Mission régionale d'autorité environnementale

**Avis délibéré de la mission régionale d'autorité
environnementale de Bretagne
sur le projet de construction de 3 éoliennes
à La-Chapelle-Janson (35)**

n° MRAe : 2025-012295

Figure 3 : secteur d'implantation du parc éolien (source dossier)

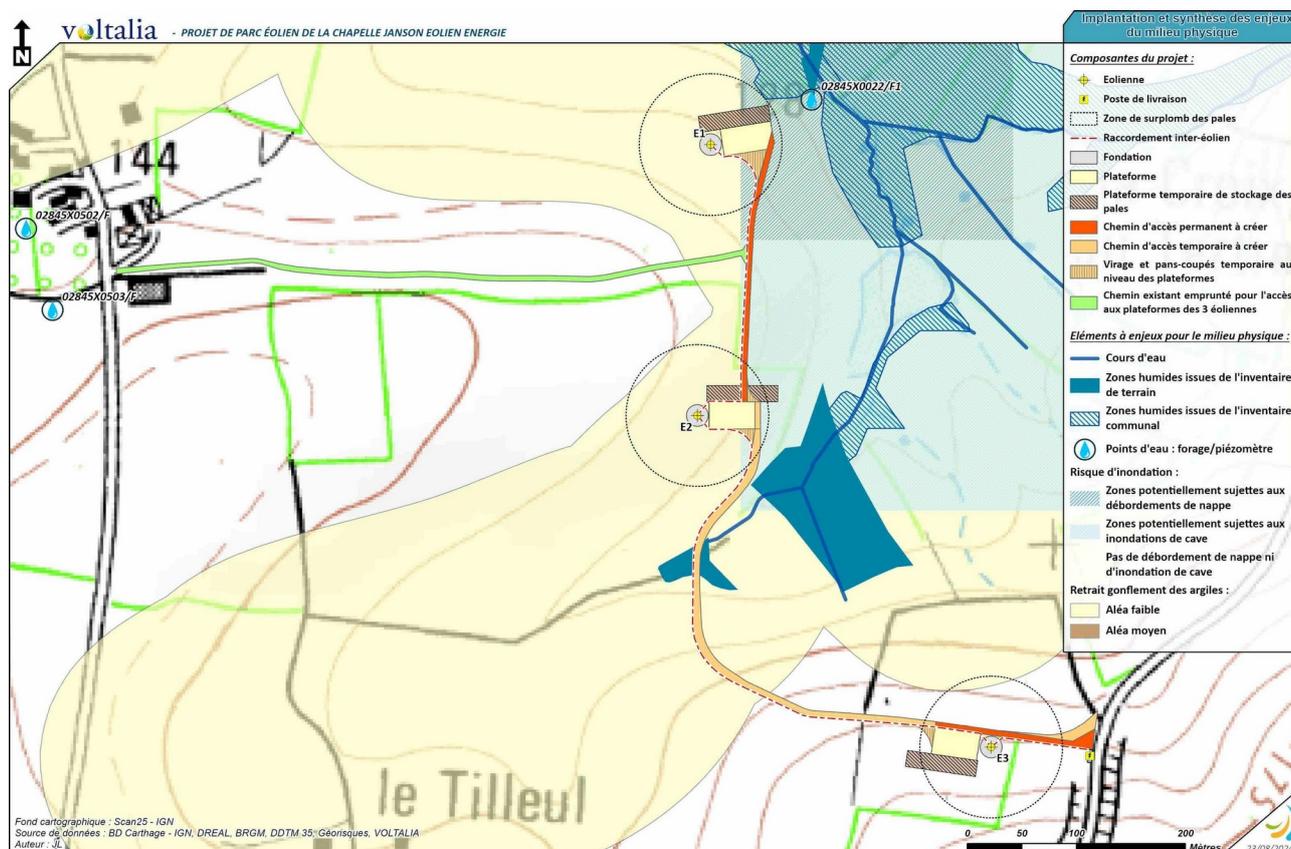
L'implantation des éoliennes est prévue à proximité de plusieurs hameaux (voir figure 3). Une campagne de mesure du bruit ambiant du secteur a été menée en 2022 en l'absence de reprise de la végétation. Elle prend en compte le modèle d'éolienne retenu, les vents dominants de secteur sud-ouest et les vents d'est, pour différents niveaux d'intensité. L'environnement sonore actuel, compris entre 35,5 et 51,5 dB(A) de jour et entre 22,5 et 42,5 dB(A) de nuit selon la vitesse du vent, peut être qualifié de calme. La modélisation des impacts bruts du projet indique des émergences sonores⁴⁰ calculées qui dépassent les valeurs-seuils réglementaires dans certaines conditions, essentiellement en période nocturne. L'application des mesures de bridage permettra de respecter les seuils réglementaires d'acceptabilité⁴¹ et les seuils d'émergence sonore pour l'ensemble des conditions.

Figure 4 : Continuités écologiques à l'échelle de la commune de la Chapelle-Janson (source : PLU)

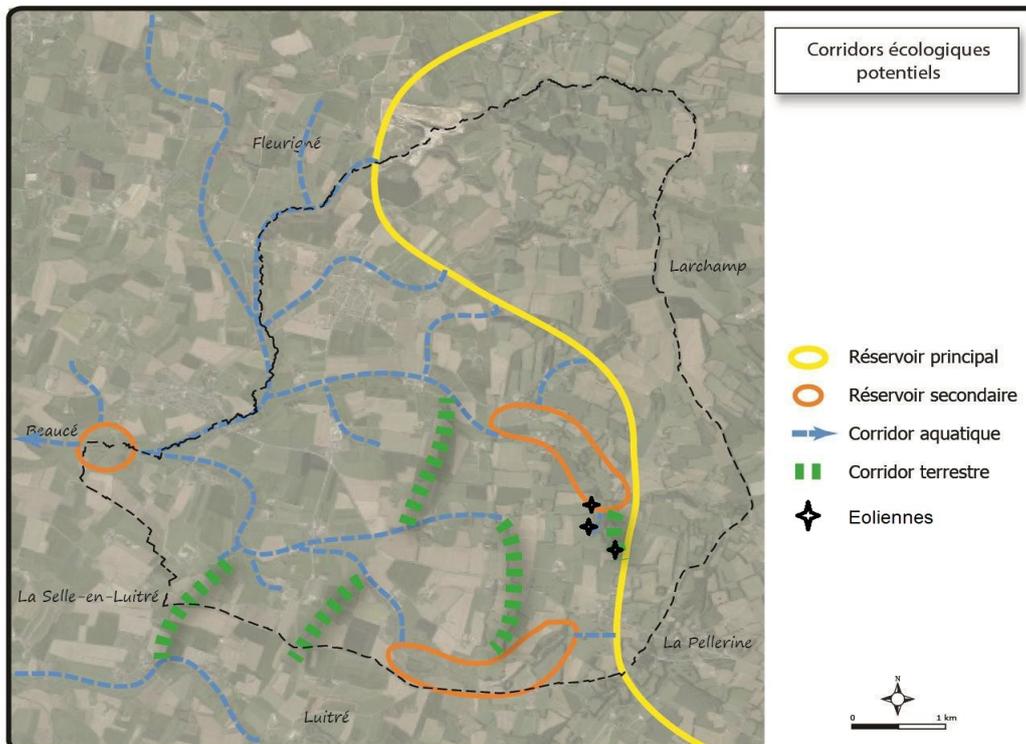
Dans l'ensemble, les inventaires naturalistes ont été réalisés de manière proportionnée en termes de fréquence et de période de passage. Les continuités écologiques locales sont identifiées à partir du schéma régional de cohérence écologique, sans que les données issues du PLU de La Chapelle-Janson (figure 4) soient utilisées. Cette omission conduit à minimiser le niveau de l'enjeu associé, **ce qui ne permet pas de se prononcer sur la suite de la démarche en matière de continuités écologiques.**

L'Ae recommande de compléter les inventaires naturalistes en :

- **adaptant l'aire d'étude immédiate en tenant compte des domaines vitaux des espèces possiblement impactées par le projet ;**
- **incluant une recherche d'éventuelles colonies de chauves-souris au sein de l'aire d'étude éloignée ;**
- **mettant à jour les inventaires naturalistes pour les chauves-souris afin de corriger l'effet « année défavorable » de 2021, ce qui permettra d'améliorer l'efficacité de la mesure de bridage associée²⁶ ;**
- **intégrant les données scientifiques récentes pour appréhender l'attractivité des milieux pour les chauves-souris et pour estimer les niveaux d'enjeux associés.**
